20171108145213156727
COMUNICACIONES EXTERNAS
Noviembre 08, 2017 14:52
Radicado 2017056727

ASUNTO: Comunicación de acuerdo a inspección por movimiento en masa.

Imagen 1. Suelo erosionado.

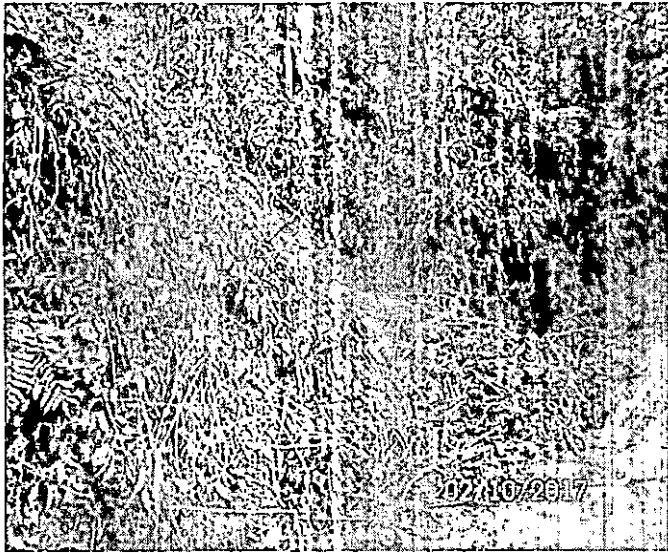
De acuerdo al asunto, la UMGRD realizó visita conforme a movimiento en masa reportado por la comunidad en la vía hacia el parque Ecológico La Romera, por lo que se llevó a cabo inspección de la corona de la ladera, la cual hace parte de la finca criadero Sayula, al ingresar al lugar se constató que las aguas lluvia y de escorrentía están siendo descargadas a media ladera, lo cual posibilita los procesos erosivos y posteriormente el desencadenamiento de movimientos en masa.

Por lo cual la UMGRD, recomienda al privado realizar correctamente el manejo de aguas lluvia y de escorrentía, con el fin de garantizar la conducción de aguas hasta el pie de la ladera y controlar los procesos erosivos.
